Nr sprawy DT.240.1.09.2021.5

OGŁOSZENIE

Dotyczy: Odpowiedzi na pytania złożone do postępowania przetargowego w trybie przetargu nieograniczonego pn. „Przebudowa komory biologicznej na terenie Oczyszczalni Ścieków w Nowej Wsi Elckiej”

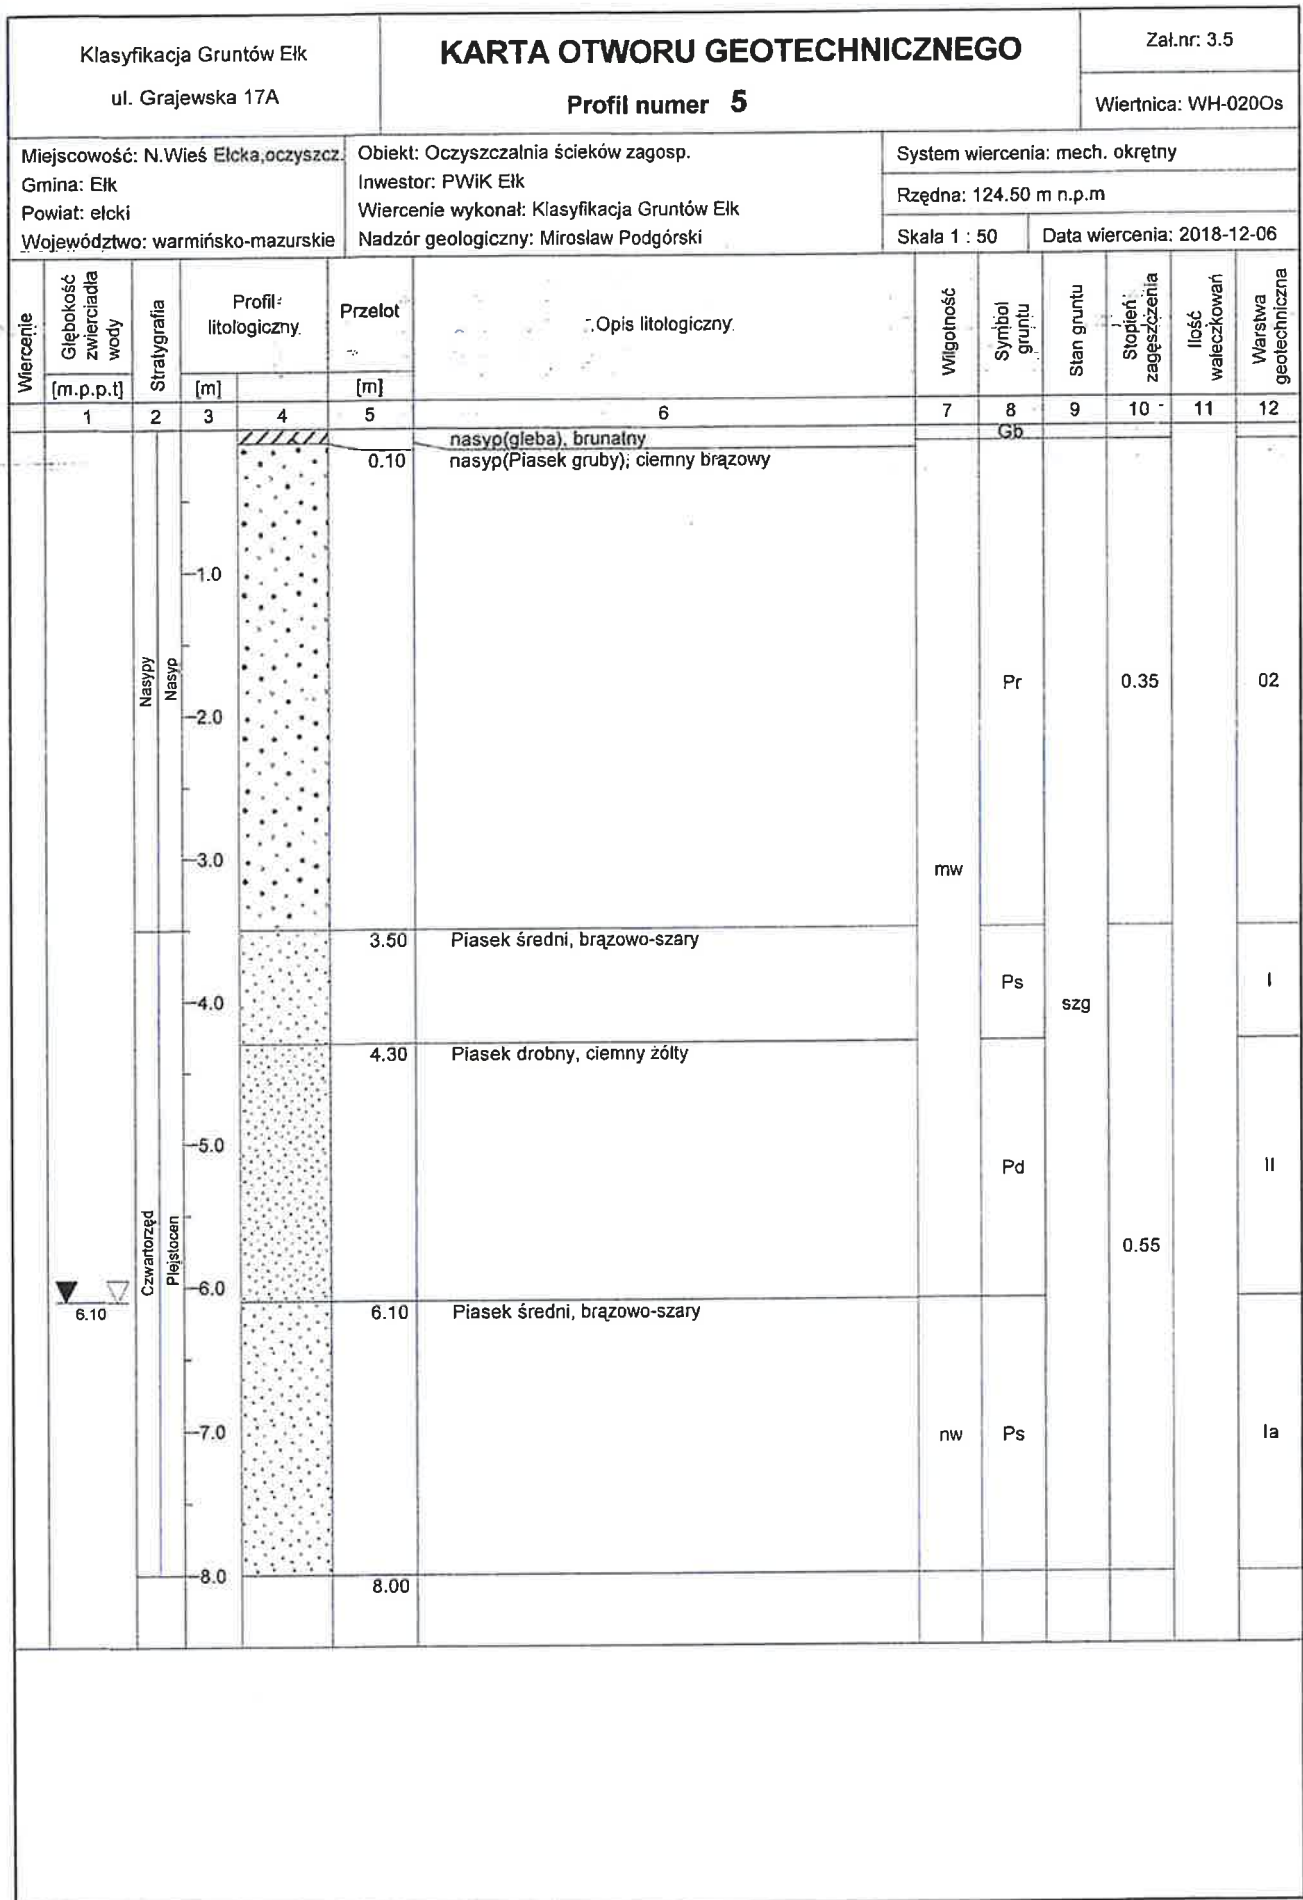
„Zwracamy się z prośbą o udostępnienie dokumentacji geologicznej zawierającej karty otworów wskazanych w dokumentacji projektowej, które zostały wykonane w sąsiedztwie obiektów 8' 9 i 10”

Zamawiający udostępnia kartę otworu geologicznego profil nr 5 wykonanego w sąsiedztwie obiektu nr 8.
